| No. | 高浜 1－低サイクル疲労－ 1  | 事象：疲労 |
| 質 問 | <p>(本冊-(7)改善活動-18頁)</p> <p>熱疲労割れ事象の予防保全の観点から実施された余熱除去系統配管取替工事の経緯、工事内容及び効果の確認についての説明を提示すること。</p>  |       |

| No. | 高浜1ー低サイクル疲労ー2 rev1   | 事象：疲労 |

| No.     | 高浜1-低サイクル疲労-5 rev1   | 事象：疲労                |         |    |      |        |  |                      |         |  |  |  |       |    |        |         |        |
|---------|--|----------------------|---------|----|------|--------|--|----------------------|---------|--|--|--|-------|----|--------|---------|--------|
| 質 問     | <p>(別冊-2熱交換器-1多管円筒形熱交換器-49頁)<br/> 再生クーラ及び余熱除去クーラの管板の疲労累積係数の算出根拠(解析モデル、材料物性、最大評価点の選定、応力分類、Ke係数、環境評価パラメータ、伝熱管最外周部の穴周りの応力算出法を含む)を提示すること。</p>  |                      |         |    |      |        |  |                      |         |  |  |  |       |    |        |         |        |

図1 高浜1号炉 蒸気発生器給水入口管台の疲労割れ評価対象部位

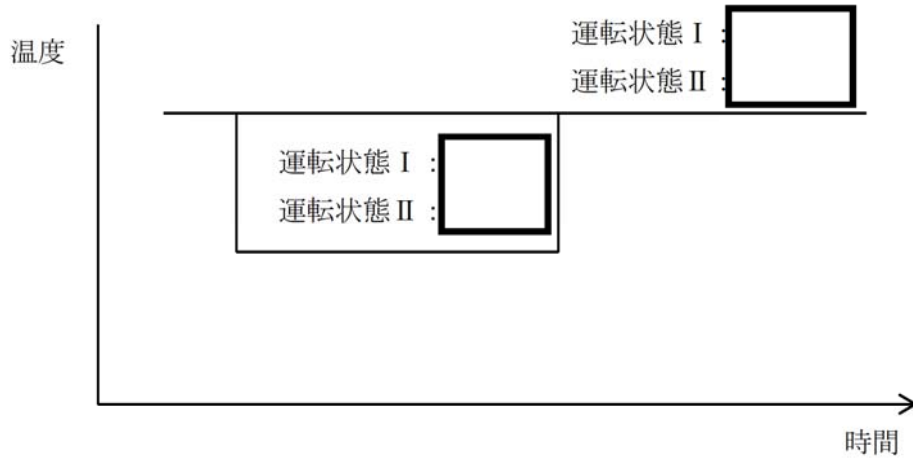
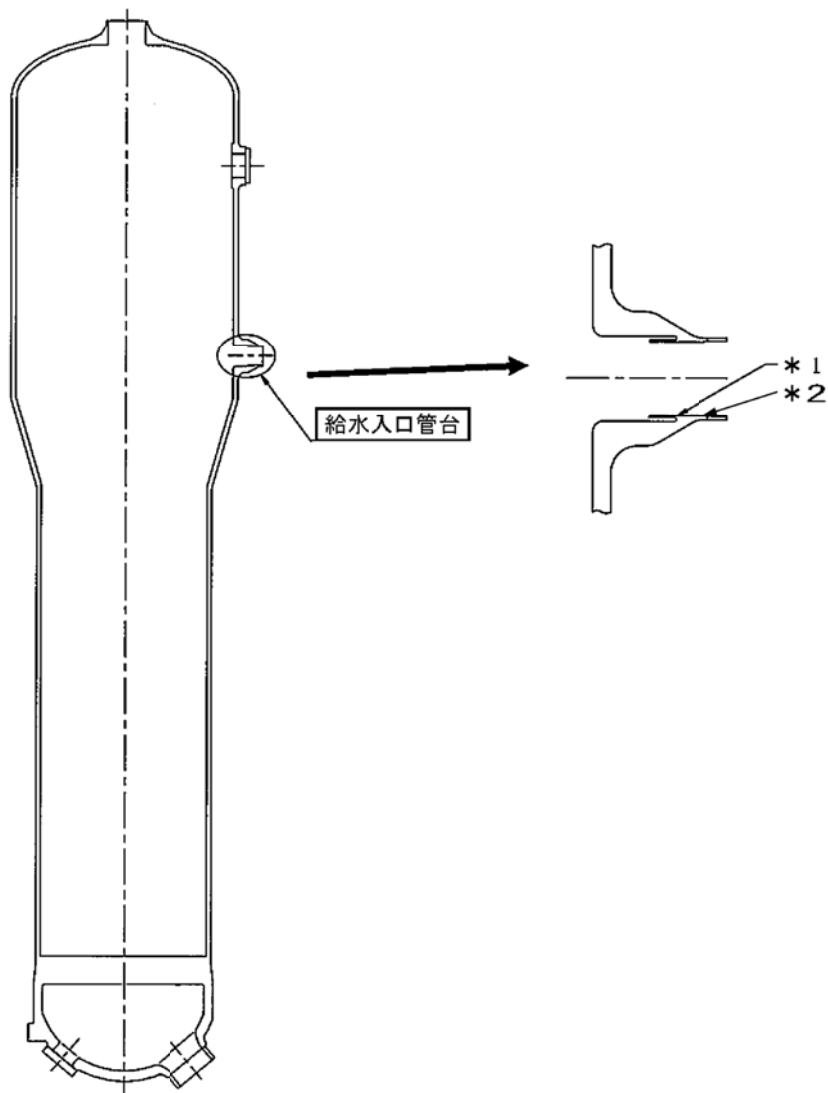
| 質 問 | <p>(別冊-2熱交換器-2蒸気発生器-22頁)<br/>         給水入口管台において、熱成層現象の想定と根拠、熱過渡・応力評価の方法及び評価結果を提示すること。</p>   |       |

| 回 答 | <p>蒸気発生器給水入口管台では、プラント起動・停止時等における低温水の微小給水および停止により、熱成層の発生・消滅が繰返される可能性があることから、熱成層の発生を想定した環境疲労評価を行っています。</p> <p>環境疲労評価における熱成層現象の想定と根拠、熱過渡・応力評価の方法及び評価結果を添付に示します。</p> |       |

本資料は、蒸気発生器給水入口管台の環境疲労評価の結果についてまとめたものである。  
その結果、環境疲労累積係数 (以降 環境 U. F. と記す) は  $0.235 < 1.0$  であり、問題ないことを確認した。

図1 応力評価フローチャート

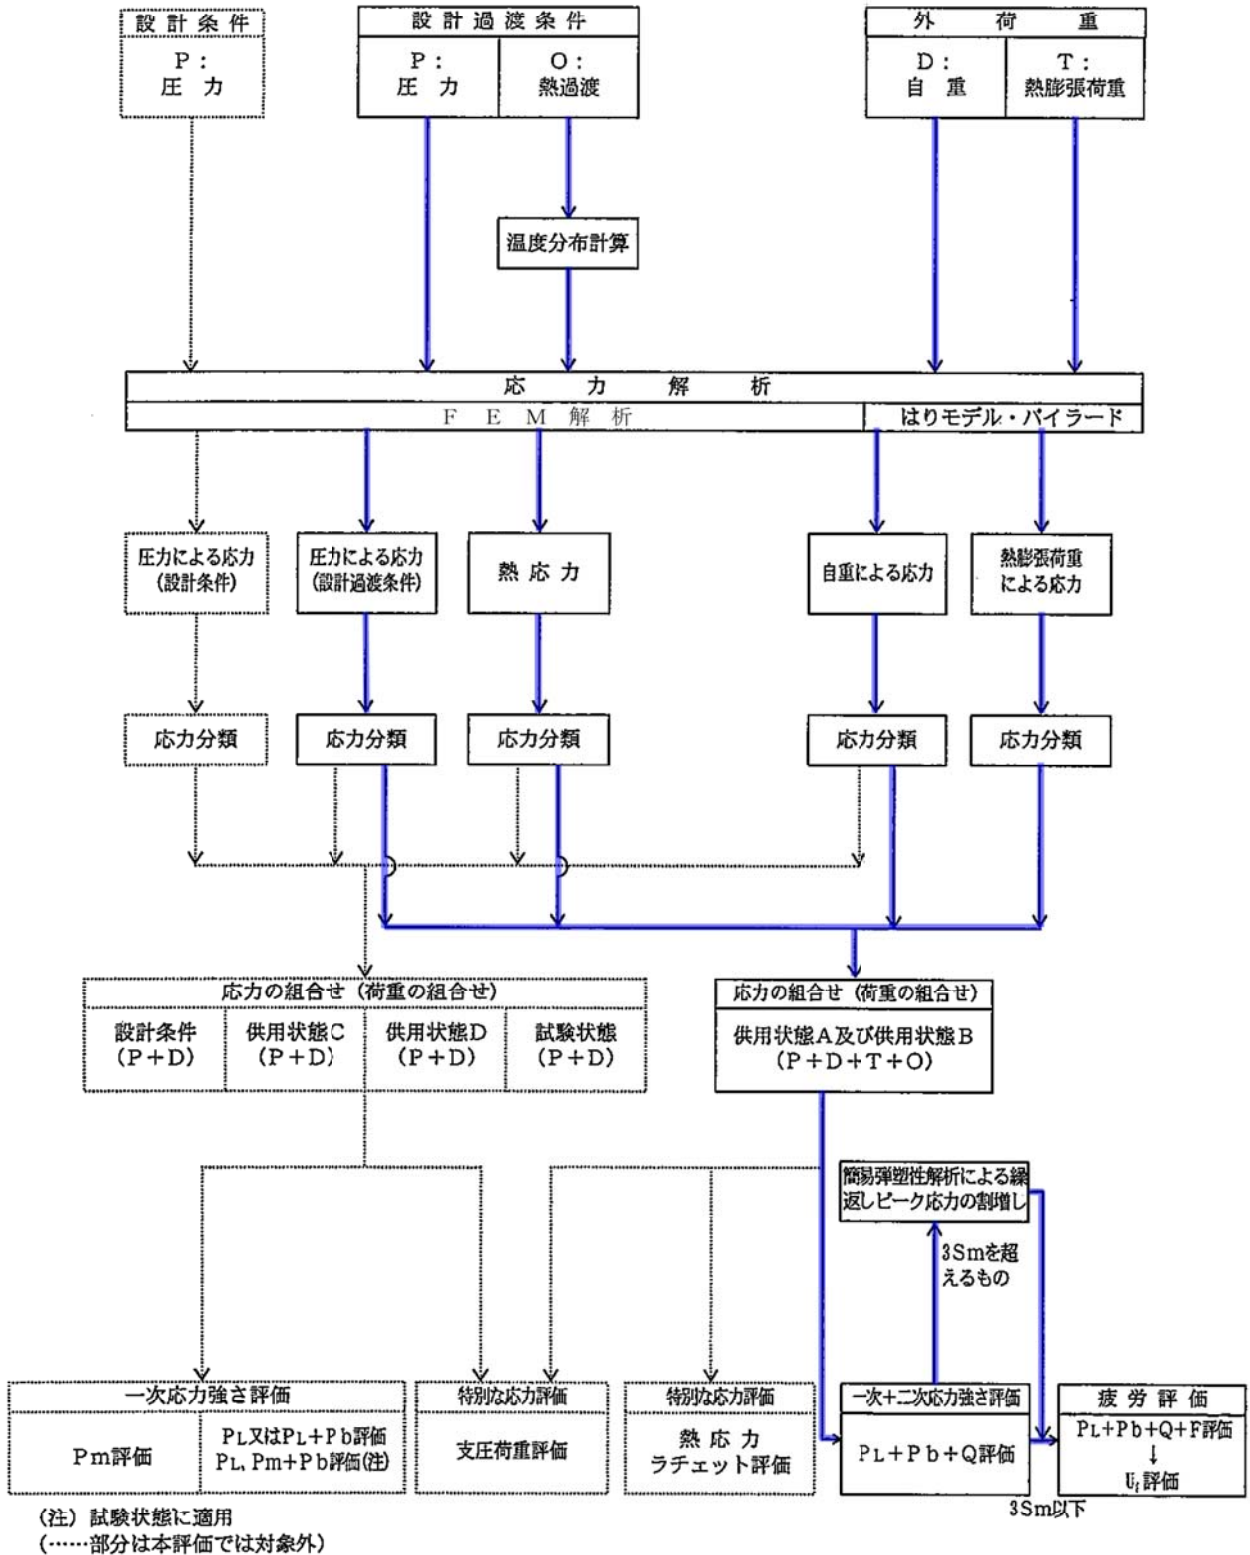
| No.                | 高浜1-低サイクル疲労-9  |            | 事象：疲労 |                       |                |              |                |  |               |            |       |                       |                |      |               |                    |    |      |      |    |      |              |                |            |    |      |              |                |
|--------------------|--|------------|-------|-----------------------|----------------|--------------|----------------|--|---------------|------------|-------|-----------------------|----------------|------|---------------|--------------------|----|------|------|----|------|--------------|----------------|------------|----|------|--------------|----------------|
| 質 問                | <p>(別冊-4容器-2.1加圧器本体-13頁)<br/>                 加圧器本体スプレイライン用管台及びサージ用管台の疲労累積係数の算出根拠(解析モデル、材料物性、最大評価点の選定、応力分類、Ke係数、環境評価パラメータ、熱成層の考慮に係る内容を含む)を提示すること。</p>  |            |       |                       |                |              |                |  |               |            |       |                       |                |      |               |                    |    |      |      |    |      |              |                |            |    |      |              |                |
| 回 答                | <p>加圧器本体スプレイライン用管台及びサージ用管台の疲労累積係数の算出根拠を添付に示します。</p>

<table><tr> <th data-bbox="331 831 472 976"></th> <th data-bbox="472 831 608 976">応力フロー<br/>チャート</th> <th data-bbox="608 831 746 976">荷重の組合<br/>せ</th> <th data-bbox="746 831 882 976">材料物性値</th> <th data-bbox="882 831 1018 976">形状、評価<br/>点及び解析<br/>モデル</th> <th data-bbox="1018 831 1157 976">最大評価点<br/>の選定結果</th> <th data-bbox="1157 831 1292 976">Ke係数</th> <th data-bbox="1292 831 1433 976">環境評価パ<br/>ラメータ</th> </tr></table>

炉心そのの材質、板厚等について

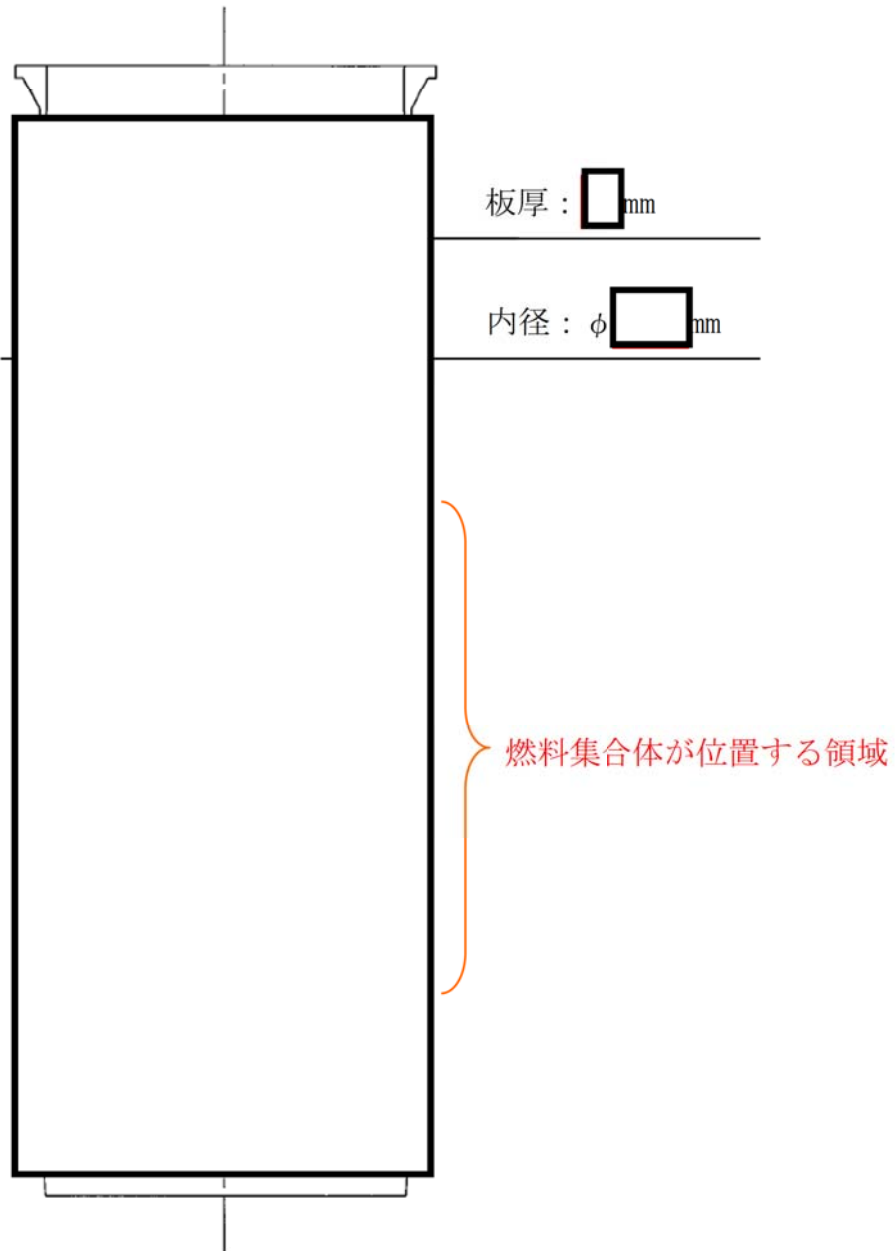
| 質 問 | <p>(別冊-7炉内構造物-40頁)<br/>         炉心そう溶接部の残留応力を含む溶接部の応力がバップルフォーマボルト首下部の応力よりも小さいと考えられる根拠を提示すること。</p>   |          |

| 回 答 | <p>炉心そうについては、運転中の炉心そう溶接部に発生する応力を評価するため、溶接残留応力や機械荷重・熱応力を考慮したFEM解析を実施しています。各応力の評価方法を以下に示します。また、添付資料に炉心そうの材質、板厚等を示します。</p> <p>①溶接残留応力を算出<br/>         材料の弾塑性を考慮した非定常熱伝導解析、弾塑性解析により、炉心そう溶接部残留応力を評価</p> <p>②機械荷重・熱応力を算出<br/>         ・機械荷重条件：下部炉心構造物の自重、燃料集合体の自重、炉心そう内外差圧を設定<br/>         ・温度条件：CFD解析により求めたフォーマ領域冷却材温度分布を考慮して求めた炉心そうの温度分布を設定</p> <p>上記の通り炉心そう溶接部の発生応力を算出した結果、運転初期で約 <input type="text"/> MPaと評価しております。<br/>         一方、バップルフォーマボルトは運転初期で約 <input type="text"/> MPaと評価していることから、炉心そうに発生する応力はバップルフォーマボルト以下であると判断しております。</p> <p style="text-align: right;">以上</p> <p style="text-align: center;"><input type="text"/> 内は商業機密に属しますので公開できません</p> |          |
